# Sande områderegulering kvikkleire

VURDERING AV OMRÅDESTABILITET I  
FORBINDELSE MED OMRÅDEREGULERING  
SANDE

DOK.NR. 20200685-01-R  
REV.NR. 3 / 2021-04-16

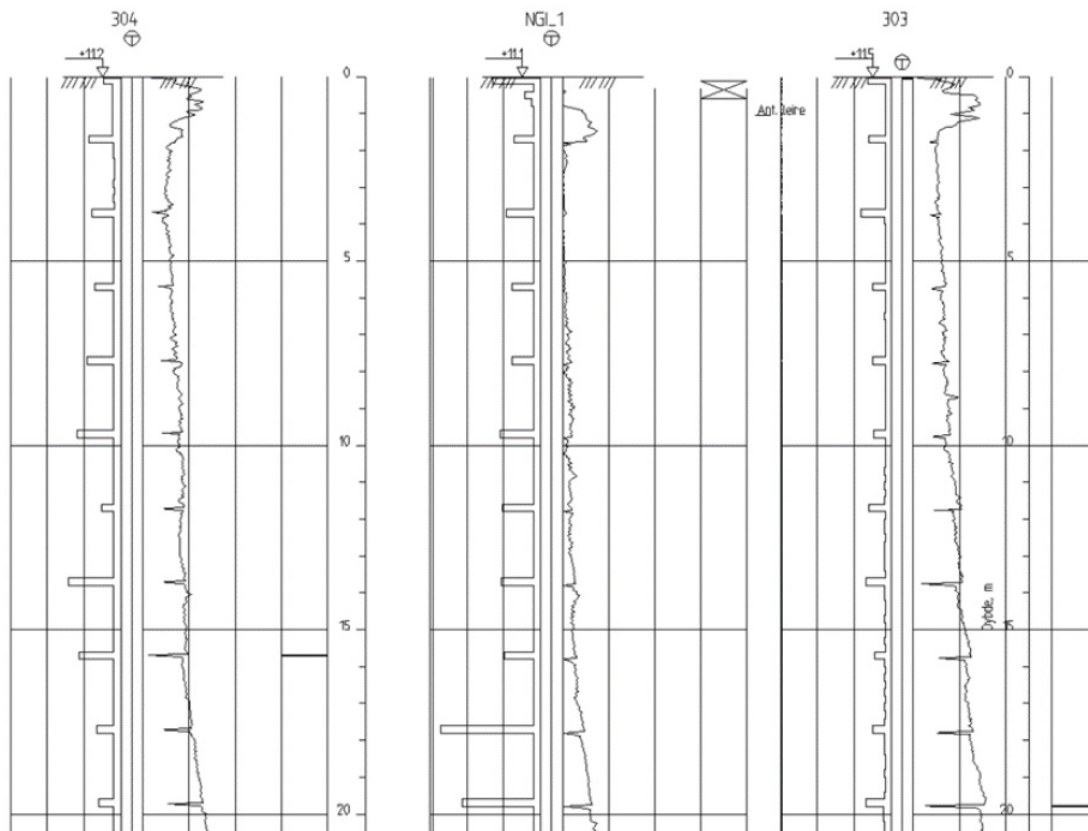
- ↗ NGI\_5TOT (Skolegata): Totalsonderingen viser trolig instrumentfeil. Vi har ikke tilgang på I-3DT eller I-4DT
- ↗ NGI\_8TOT (Bøplassen): NGI8\_CPT, 503DT og T-1 viser mer motstand spesielt fra 7 – 11 m dybde.
- ↗ NGI\_10TOT (Skolegata): 207DT, 209DT, og 210DT viser høyere motstand i øvre del.
- ↗ NGI\_11TOT (Skolegata): 506DT og C-3DT viser betydelig høyere motstand.
- ↗ NGI\_13TOT (Bøplassen): T-3 viser 1,5 – 4 kN høyere motstand i dybden.
- ↗ NGI\_14TOT (Bøplassen): 14 viser ca, 3 kN høyere motstand i dybden.
- ↗ NGI\_17TOT (Skolegata): Punkter tett på. 311TOT og 311CP viser litt større motstand og er ellers forholdsvis like.

Vurdering: Det kan ikke utelukkes at alle totalsonderingspunkter merket NGI\_1 .. NGI\_25 inneholder instrumentfeil også i de punktene som ikke viser tilnærmet null motstand i øvre del. Dette er ikke nærmere undersøkt i denne kontrollen. Om det dreier seg om systematisk feil eller sporadisk feil relatert til individuelle borpunkt, grupper, eller område er heller ikke vurdert. Punkt NGI\_1 og NGI\_17 tyder på at det ikke er en systematisk feil.

Figur 1. Viser totalsonderinger til 20 m dybde utklipp fra Geosuite. Fra venstre 304, NGL\_1, og 303.

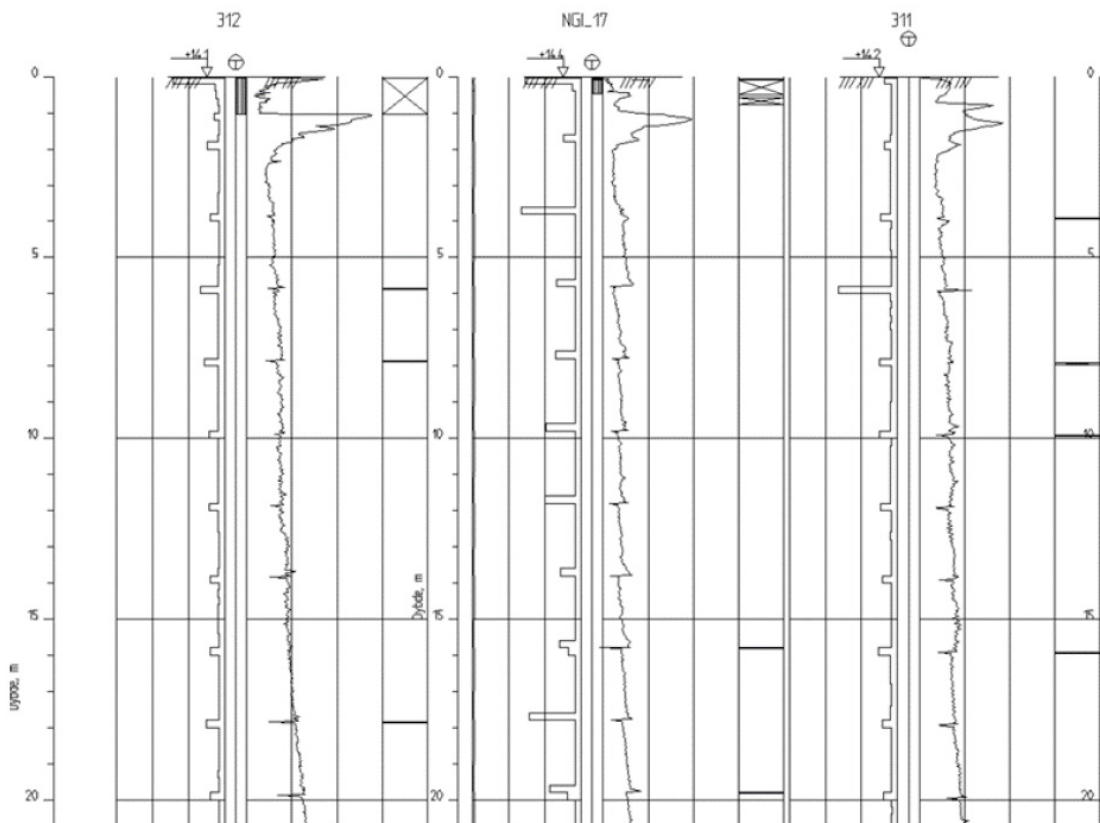
NGI\_1 viser lite samsvar med totalsonderingene i nærheten, og har blitt tolket som kvikkleirelag i rapporten og viser tegn på instrumentfeil. Punkt NGL\_1 er typisk for hoveddelen av totalsonderingene listet opp under kontrollpunkt 3.5 over.

Figur 3 Snitt C-C (2017) (kvikkleire rosa, lag 2)

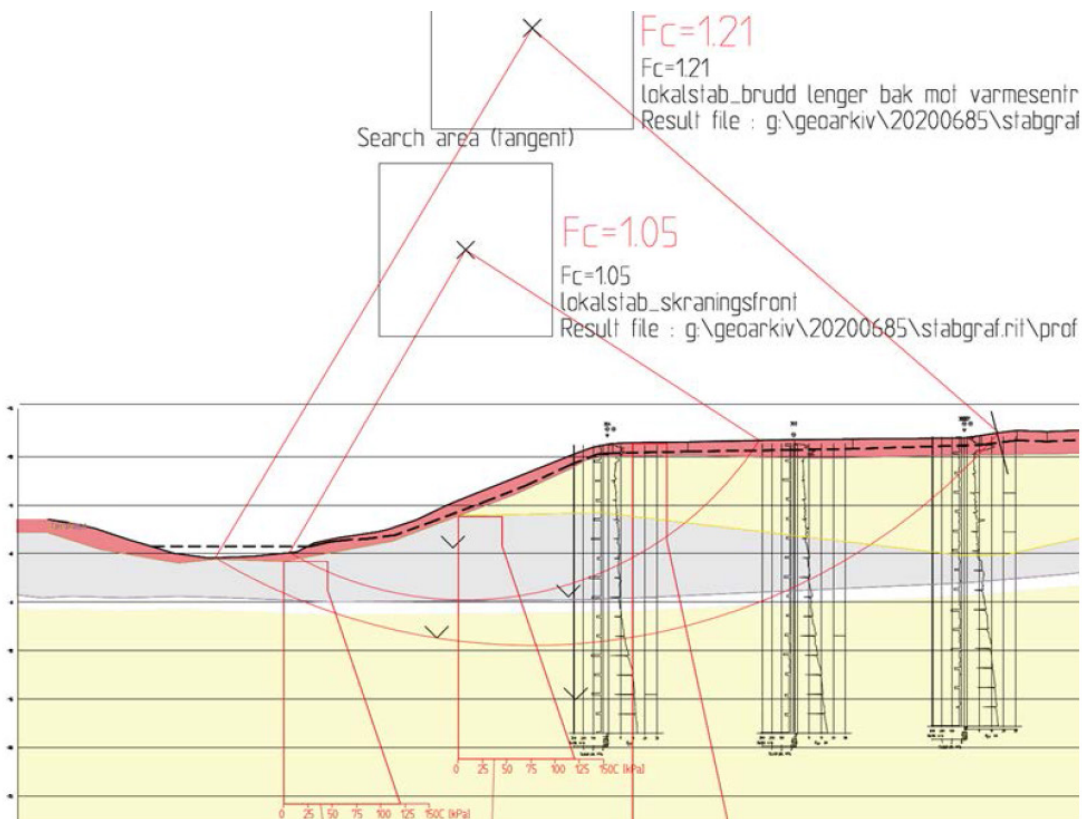
Nedenfor er snittene vist for C-C og D-D (figur 3 og 4).
